Informacja techniczna

Do : Dystrybutorzy ICOM
Od : ICOM Inc. / Wydział eksportu
Odn. nr.: SEN-015-03
Data : Grudzień 17, 2003

Odp. Ulepszenie Drivera PA dla serii IC-746PRO/ 7400.

Lokalizacja elementów na płycie PA. (L6, L2, R41 i R42)

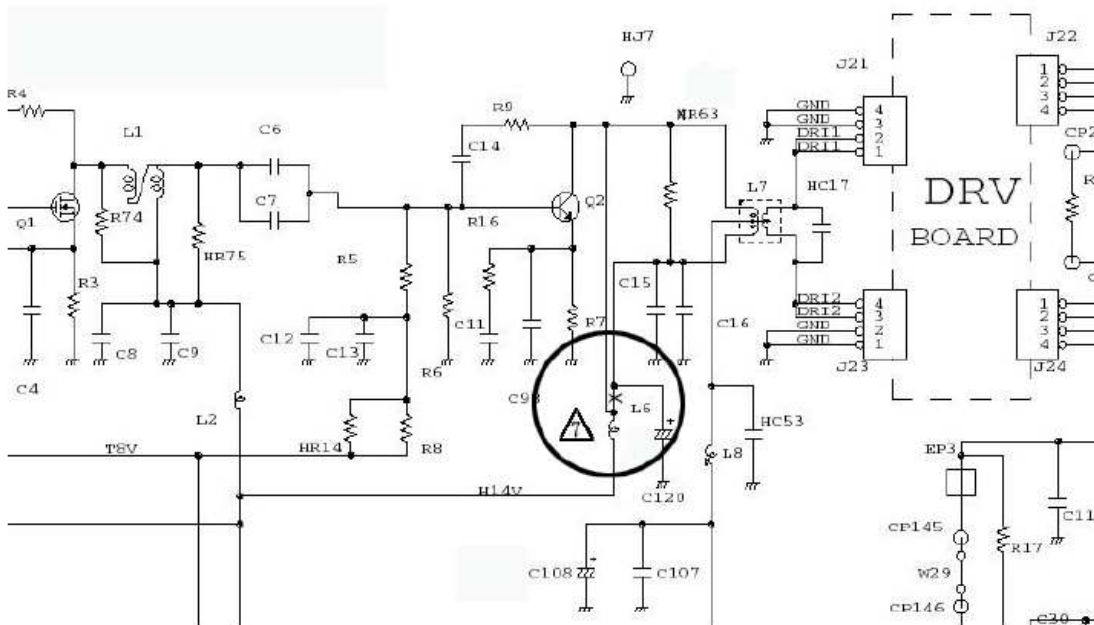
- (1) Wymieniono elementy jak pokazano w liście i lokalizacji elementów.
- (2) Wymieniono śruby MP34 które montują płytkę DRV.
- (3) Wyregulowano prąd spoczynkowy PA do 1.5A z 2.5A.

Płytki	Numer elementu	Numer elementu (Stary)	Ilość	Numer elementu (Nowy)	Ilość	Dokonana akcja	Wersja
CHASSIS	MP34	8810003170	2	8810003370	2	Wymieniono	Wszystkie wersje
		ŚRUBA (A) 3X8		ŚRUBA (C) 3X8			
PA	L2	620003260	1	6200001830	1	Wymieniono	Wszystkie wersje
		NL322522T 101J 100U		NL322522T 100J 10U			
PA	L6	2040000490	1	6140002220	1	Wymieniono	Wszystkie wersje
		EXC-ELDR25C		LR-270			
PA	R41	7030010660	1		0	Wymieniono	Tylko #01

Lokalizacja elementów na płycie CTRL. (D25, D26 i R154)

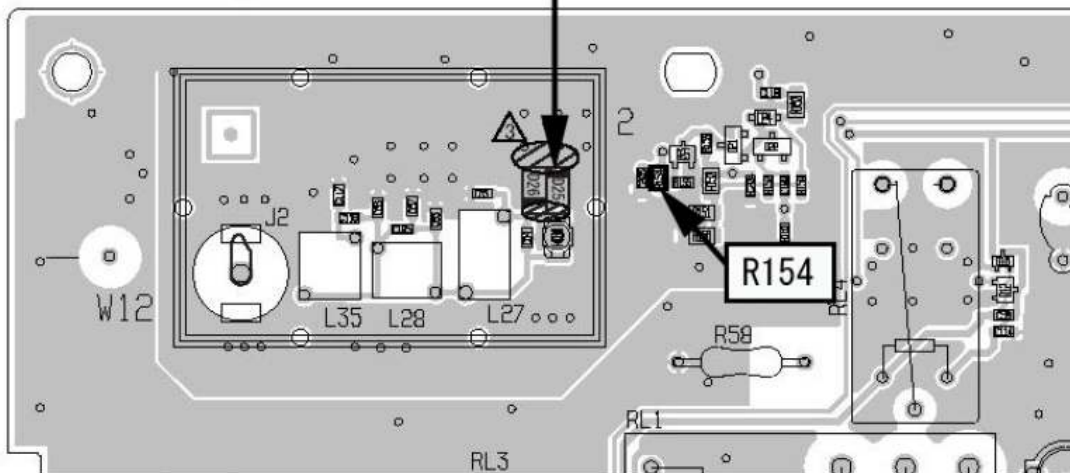
6.8 ERJ1TY		Brak			
PA	R42	7030010570	1		0	Usunięto	Tylko #02, 03, 04, 05, 08, 09 i 10
		4.7 ERJ1TY		Brak			
PA	R42		0	7030010660	1	Dodano	Wszystkie wersje
		Brak		6.8ERJ1TY			
CTRL	D25		0	1750000810	1	Dodano	Wszystkie wersje
		Brak		UM9957			
CTRL	D26		0	1750000810	1	Dodano	Wszystkie wersje
		Brak		UM9957			
CTRL	R154	7030003480	1	7030003440	1	Wymieniono	Wszystkie wersje

Dodano D25 i D26 na płycie CTRL

Lokalizacja elementów na płycie DRV. (R11)

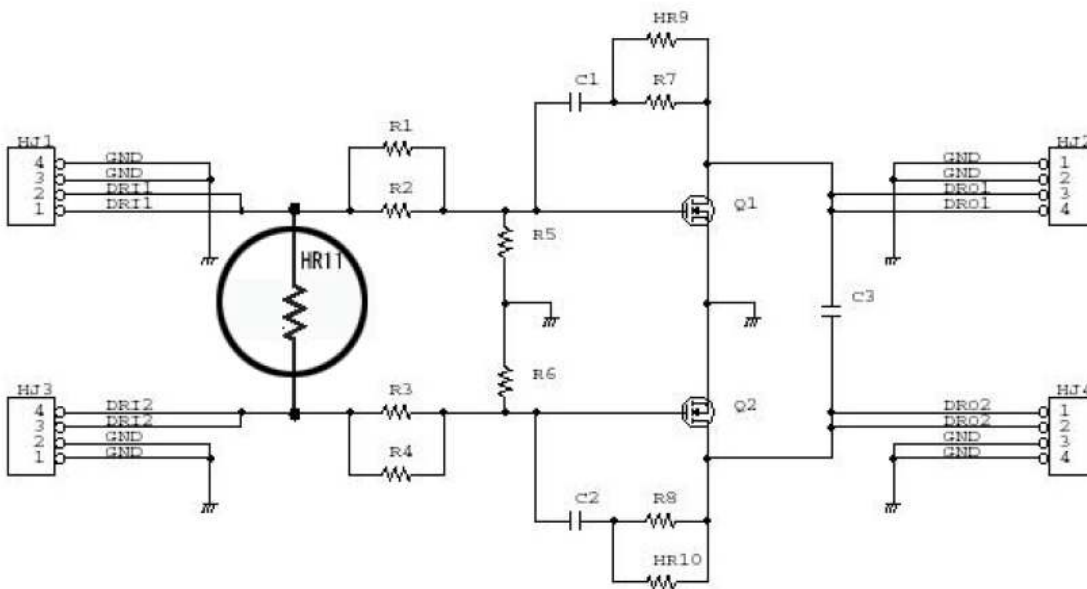
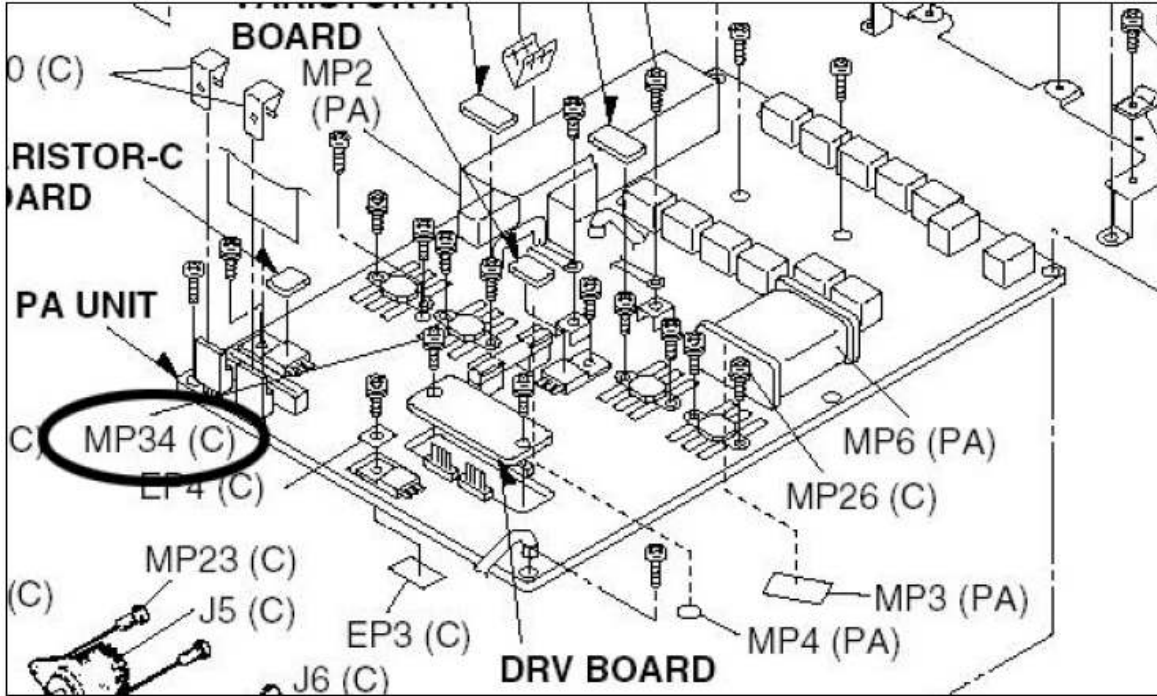
2.2KERJ3GE		1KERJ3GE			
DRV	R11	7030000280	1		0	Usunięto	Wszystkie wersje
		150MCR10		Brak
